Aménagement d'un parc photovoltaïque

Commune de Badens

Réponse à l'avis de la MRAE - Dossier d'étude d'impact

Réf : 96112
Juillet 2022

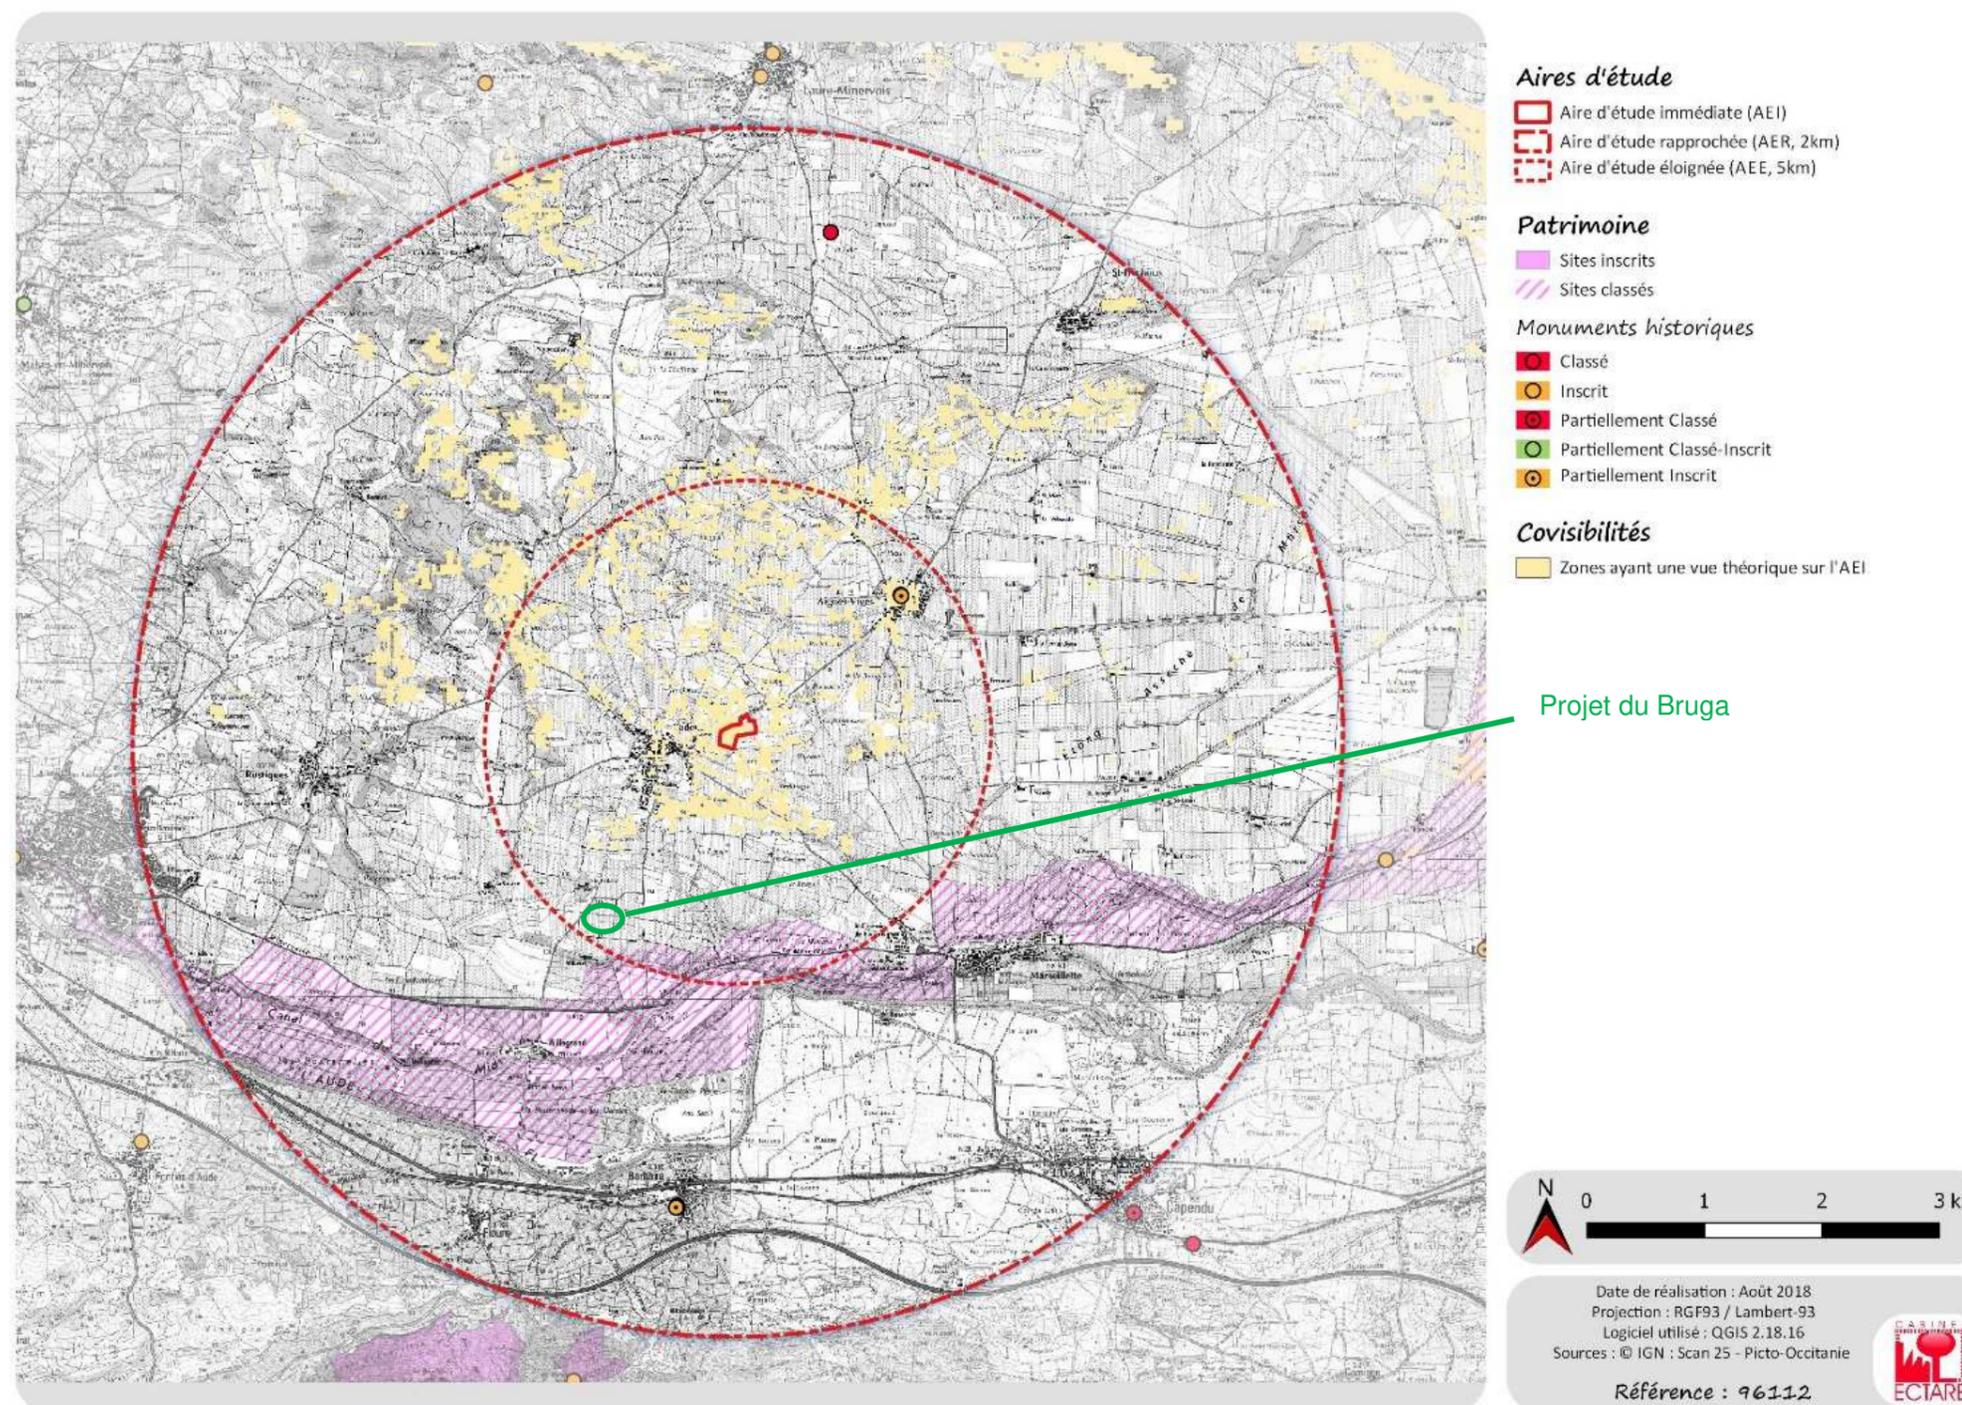
La MRAE recommande de compléter l'analyse des effets cumulés, en tenant compte du parc photovoltaïque du Bruga de 17,8 hectares au sud-est de la zone d'implantation du présent projet afin de déterminer les incidences environnementales, puis de déterminer les mesures d'atténuation et de compensation qui mériteraient d'être mise en place, notamment dans l'objectif d'éviter toute perte nette de biodiversité (perte d'habitats naturels favorables à des espèces protégées).

Il n'y aura aucun effet cumulé sur le paysage. En effet, il n'existe aucune covisibilité possible entre les deux projets.

La carte des zones de covisibilités théoriques du présent projet montre que le projet du Bruga se trouve en dehors de toute zone de covisibilité, même théorique.

Carte 1 : Plan d'implantation du projet vis-à-vis des enjeux faunistiques

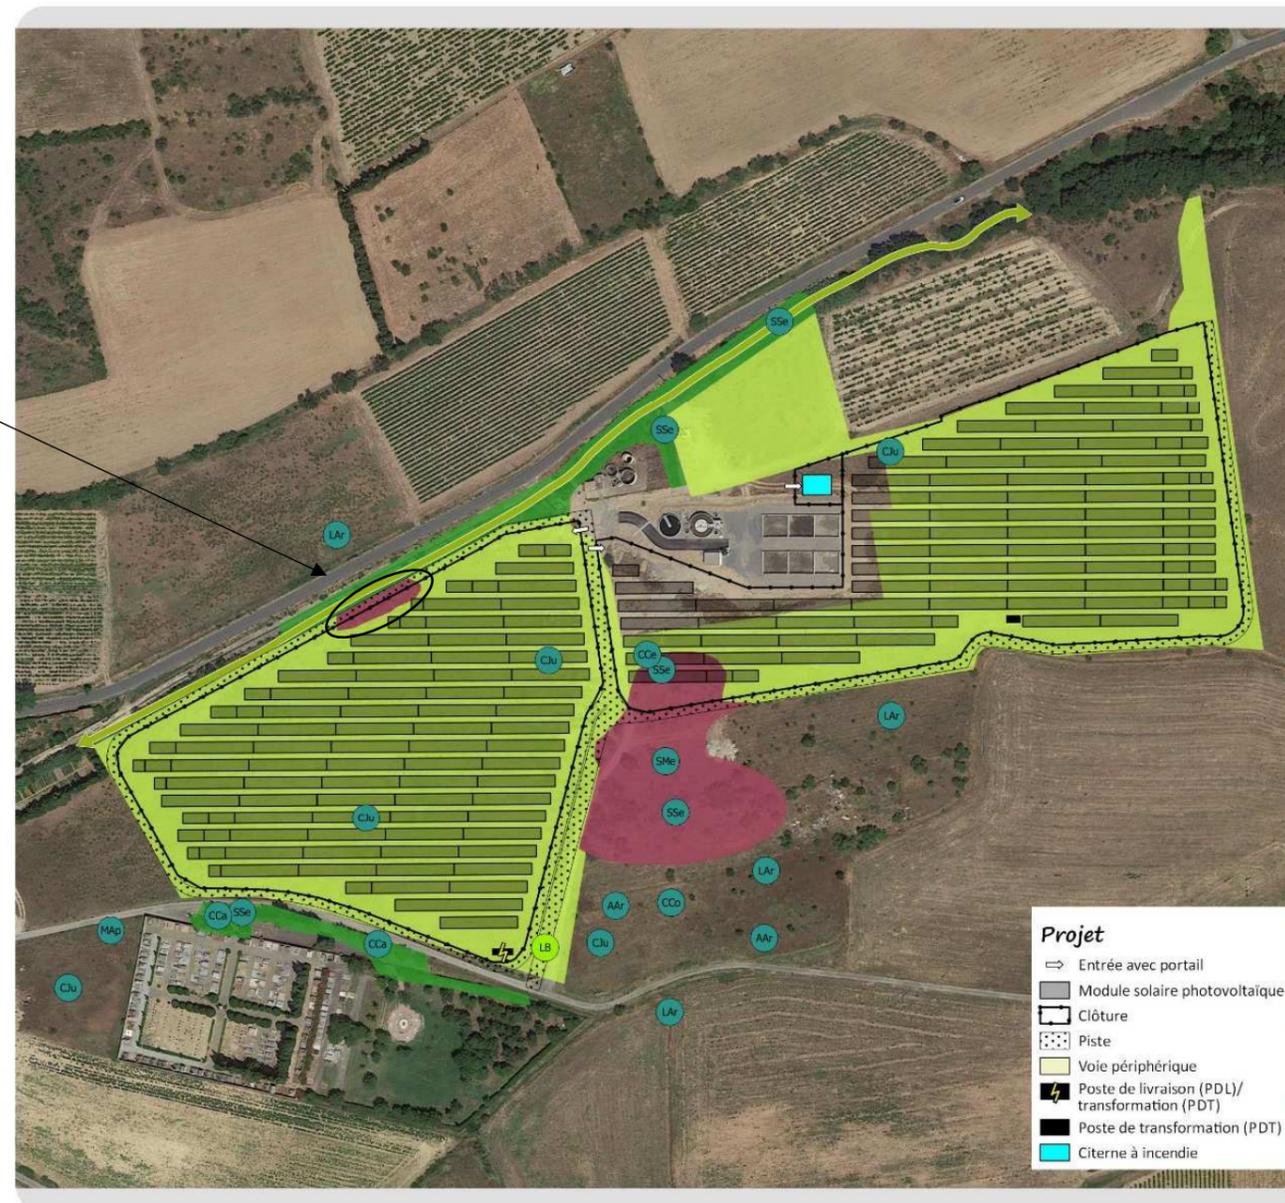
La MRAE recommande de revoir à la hausse le niveau d'enjeu des fourrés de Genêts, fourrés arbustifs et haies (niveau modéré) compte tenu des espèces faunistiques qui y sont inféodées. La destruction attendue de la totalité des fourrés de Genêts conduit la MRAE à recommander de revoir à la hausse le niveau des impacts attendus (à fort) et comme modéré pour les fourrés arbustifs et les haies détruits, et d'en déduire les mesures adaptées.

Les fourrés de Genêts correspondent sur ce site à un milieu de recolonisation d'une très faible surface, et sans intérêt écologique, notamment lié aux pratiques régulières d'entretien de débroussaillage réalisé par la commune. Aucune espèce particulière n'y est inféodée et n'y a été observée lors des relevés naturalistes (cf carte pages 151 et 246 de l'étude d'impact, remise ci-contre).

Le cortège avifaunistique lié aux fourrés décrit dans l'étude concerne la zone au sud de l'AEI (cf pages 151 et 246). Le niveau d'enjeu pour ces fourrés arbustifs a bien été évalué comme modéré dans l'étude d'impact.

Carte 2 : Localisation des mesures ERC proposées

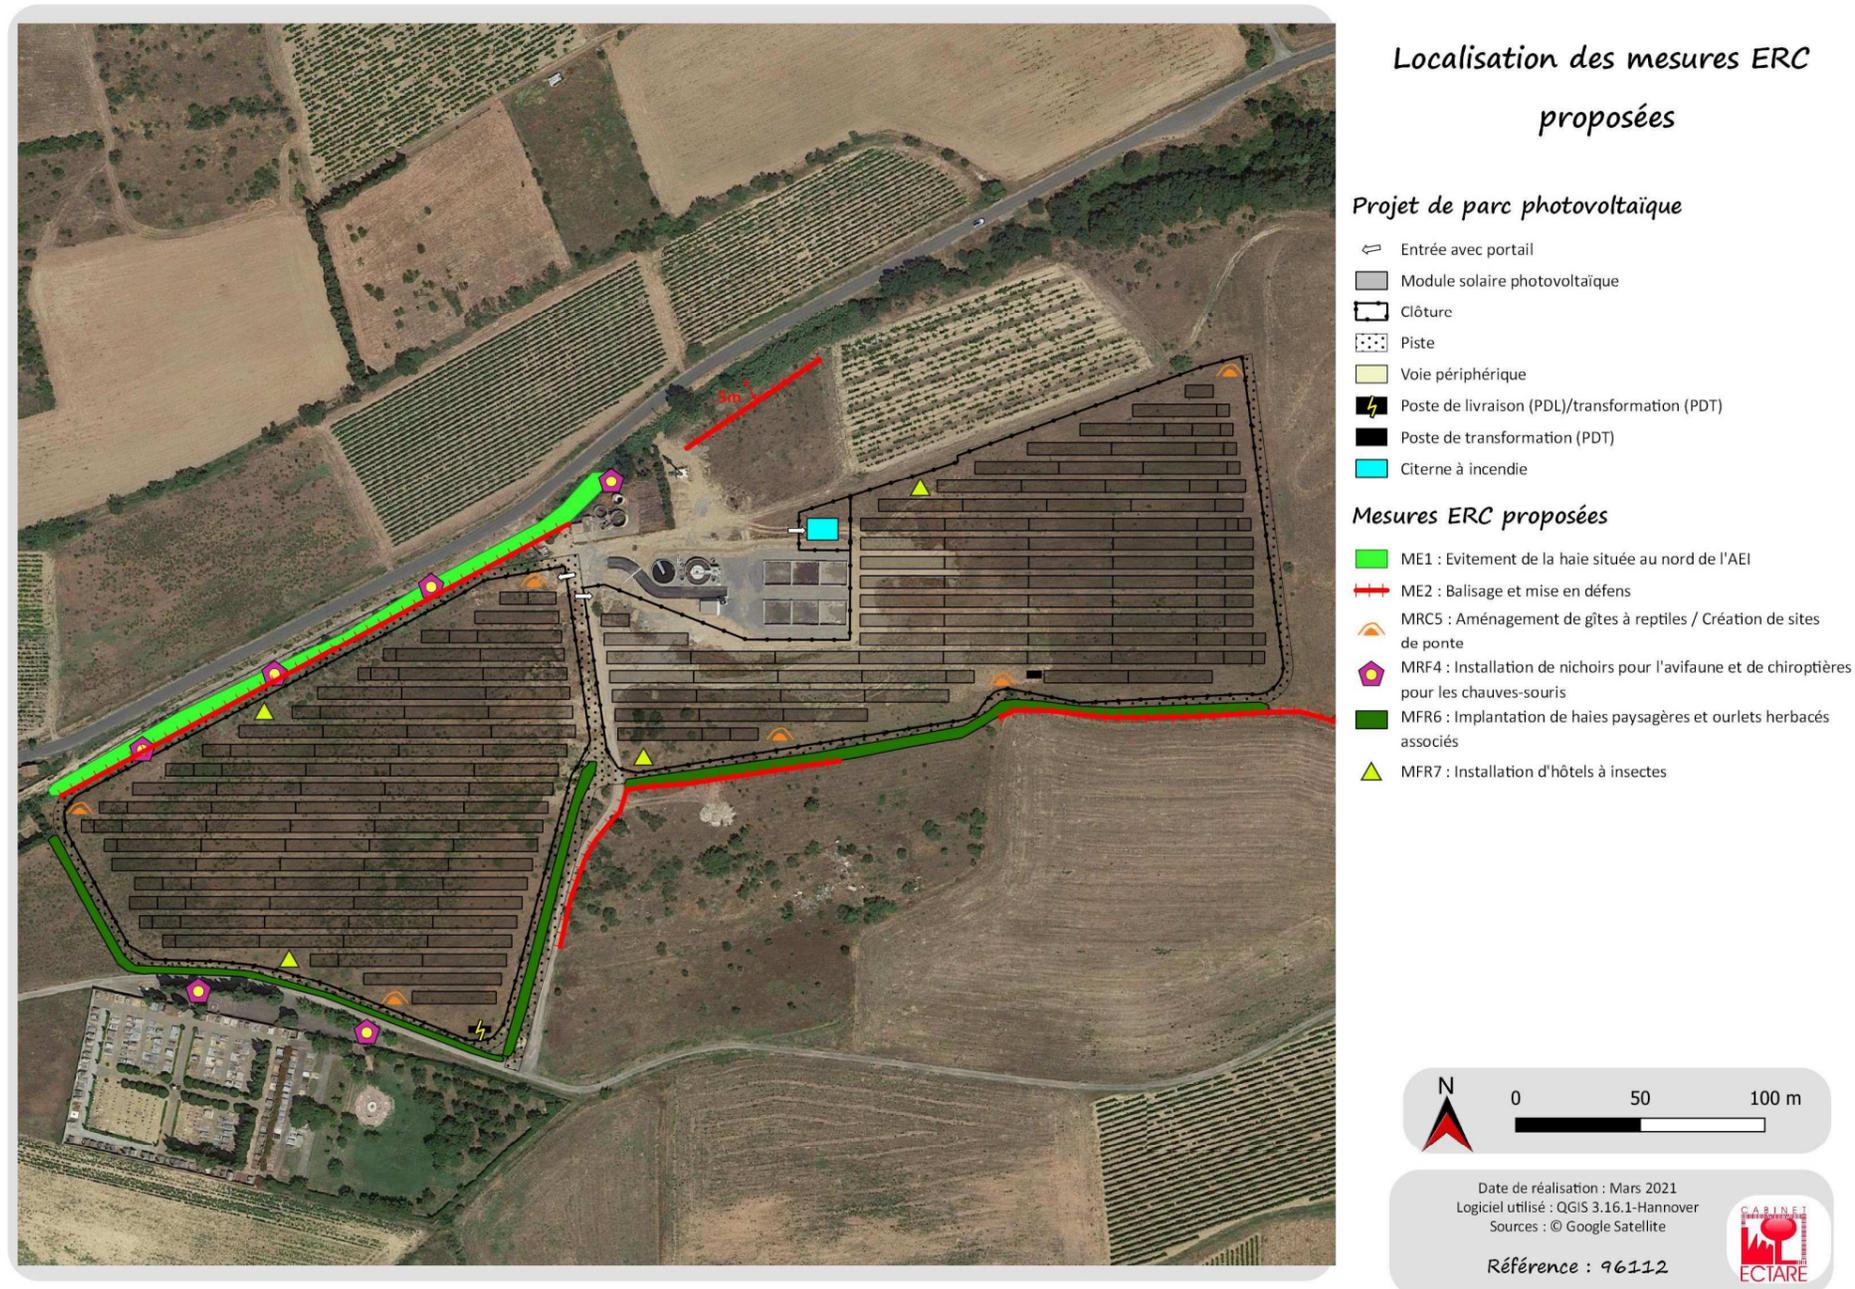
La MRAE recommande de revoir à la hausse le niveau des impacts bruts attendus pour une partie de l'avifaune protégée compte tenu de la destruction d'habitats naturels favorables à la reproduction, au déplacement, à la chasse de ses espèces.

Les mesures d'atténuation retenues apparaissent sous dimensionnées pour éviter une perte nette de biodiversité. La MRAE recommande un évitement des secteurs des fourrés arbustifs, des fourrés de Genêts et des haies.

Concernant les haies, celles ayant des enjeux sont évitées dans le cadre du projet (cf mesure « **ME 1 : Evitement des haies situées au nord de l'AEI** » p 251 de l'étude d'impact, et carte des mesures page 263 de l'étude d'impact, remise ci-dessous) :

Les haies impactées sont des haies récemment plantées, et concernent un très faible linéaire (120 ml) cf photo ci-dessous :

Les haies ayant des enjeux sont bien évitées par le projet : voir mesure « **ME 1 : Evitement des haies situées au nord de l'AEI** », page p 251 de l'étude d'impact, et carte des mesures page 263 de l'étude d'impact, vue précédemment)
